# INCIDENCIA INTERNA

Cliente: PHARMA NORD Fecha: 13-10-2015 N.° Comanda: 15380

Referencia Prod.: 1727\_0\_1 Cantidad Pedido Cliente:

ANEXO 1

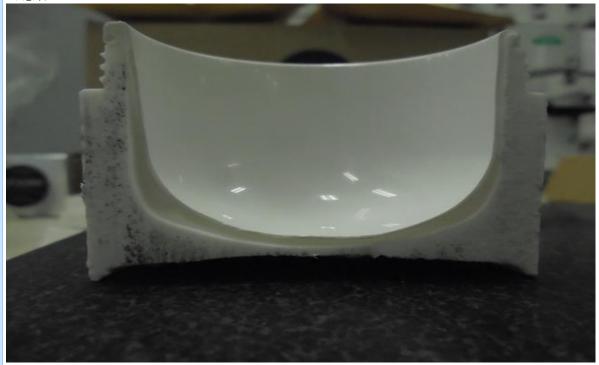
Durante el montaje del Tarro con el cubilete referencia 1846, detectan que el cubilete no se monta correctamente, ya que una vez montado, el cubilete salta del tarro.

Según la información recopilada, el cubilete 1846, tiene alguna de sus dimensiones diferentes, como por ejemplo la altura diferente con cubilete referencia 1905, ya que el volumen de su capacidad es distinta.

Producción actual SMMA: Interior desde el labio superior: **36,12 mm**Muestras antiguas Lote Material NAS stock: Interior desde el labio superior 36,74 mm
Muestras antiguas Lote Material SMMA stock: Interior desde el labio superior 36,31 MM

1846 6 CABIDADES: 36,90 mm (medida funcional restando espesor de 1 mm **35,9 mm**)
1905 4 CABIDADES(REFUERZO ZONA EXTERIOR):35,51 mm (medida funcional restando espesor de 1mm **34,51 mm**)
1440/0/1 2 CABIDADES (CON OBTURADOR): 37, 37 mm (medida funcional restando espesor de 1mm **36,37 mm**)

El cubilete referencia 1846 no puede montarse con el Tarro 1727\_0\_1, al interferir el interior del tarro con la base del cubilete. (ANEXO 2)

1.-Conjuntamente con producción, se decide montar el cubilete 1905, al ser de una altura inferior y permite su montaje de forma correcta. (ANEXO 1).

- 1.- Modificar la información en el sistema, sobre la referencia del cubilete que se monta con el tarro  $1727\_0\_1$
- 2.- Por parte de dirección, se debe de analizar si es necesario que el cubilete 1846 se monte en el tarro 1727\_0\_1, para solicitar modificación.
